Autorité environnementale

**Avis délibéré de l’Autorité environnementale
sur la création de deux créneaux de
dépassement sur la RN 147 à Berneuil et
Chamborêt (87)**

n°Ae : 2020-59

Avis délibéré n° 2020-59 adopté lors de la séance du 16 décembre 2020

Figure 3 : Coupe transversale des différentes configurations de la future route nationale (Source : dossier)

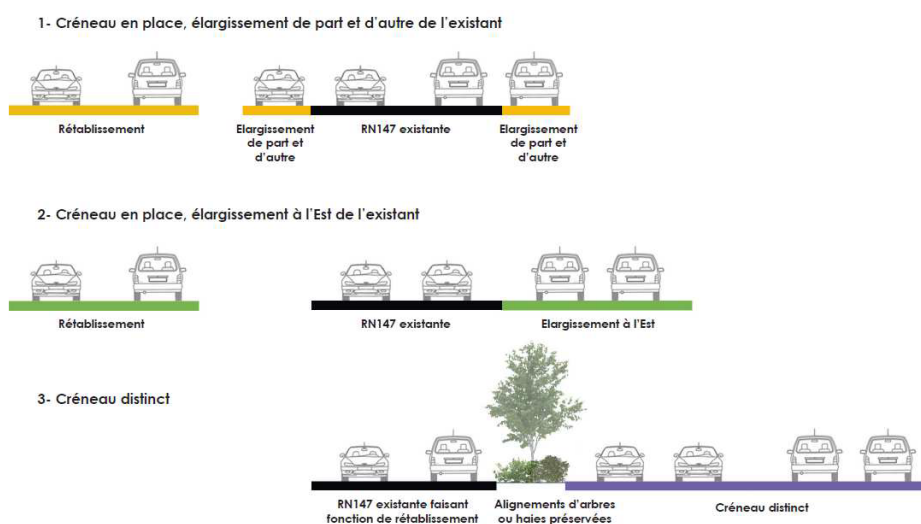
Cette analyse n'explicite pas de manière détaillée les raisons, notamment environnementales, ayant conduit à retenir le tracé neuf à l'est et non à l'ouest²⁰, se contentant d'invoquer la compatibilité avec les réflexions en cours sur la mise à 2x2 voies de l'ensemble de l'itinéraire. On notera enfin que la voie de rétablissement agricole prévue à Chamborêt est présentée en passage inférieur, sans comparaison avec un passage supérieur.

L'Ae recommande de compléter substantiellement l'analyse des solutions de substitution raisonnables, en intégrant une approche multimodale, en présentant les résultats de l'analyse multicritères ayant conduit le maître d'ouvrage à retenir les deux sections de Chamborêt et Berneuil parmi l'ensemble des localisations de créneaux de dépassement étudiées, et en justifiant sa localisation à l'est de la route nationale actuelle.

Figure 4 : Coupe indicative du projet de créneau de Berneuil (secteur nord, proche du bassin de rétention) (source dossier).

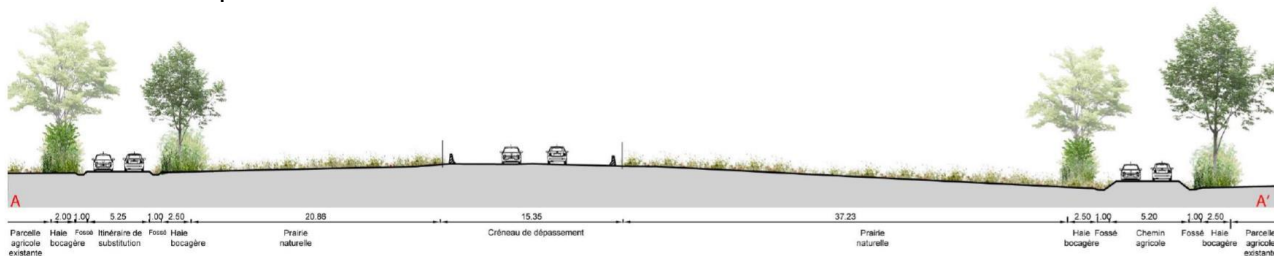
Le critère quantitatif de consommation d'espaces naturels et agricoles n'a pas été pris en compte, alors que la solution retenue va se traduire par la constitution de trouées très importantes. Pour le créneau de Berneuil, celle-ci varie entre soixante et cent mètres du fait de l'existence de l'ancienne route et de la réalisation d'un autre itinéraire de rétablissement, des espaces de sécurité, voire de bassins de rétention. La consommation d'espaces n'est pas clairement présentée, en particulier sans aucune donnée quantitative relative à l'artificialisation.

L'Ae recommande d'indiquer la consommation d'espaces naturels et agricoles de chacune des variantes étudiées, et de réexaminer la solution retenue en vue de minimiser cette consommation et l'artificialisation des sols.

Figure 6 : évolution des trafics sur la période 2007/2018 (source : dossier)

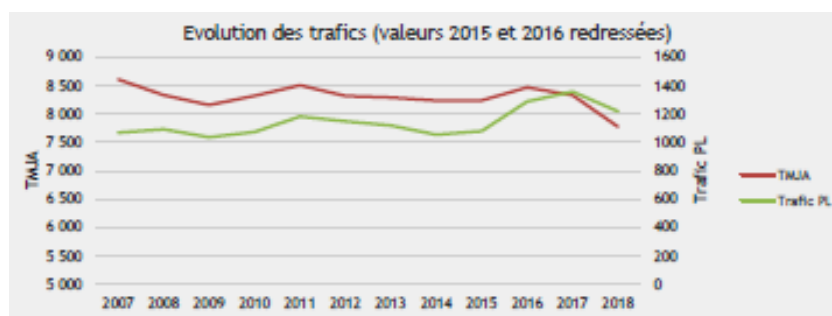
Il convient toutefois de noter certaines divergences entre données du dossier. Un comptage réalisé en septembre 2017 fait apparaître des trafics plus réduits, compris entre 6 200 et 6 500 véhicules par jour suivant les sections entre Bellac et le nord de Limoges. Le chapitre relatif à la méthodologie des études fait état d'une part de poids lourds égale à 13 % pour le calcul des émissions de GES, et quelques pages plus loin de 14,6 % pour les études de bruit.
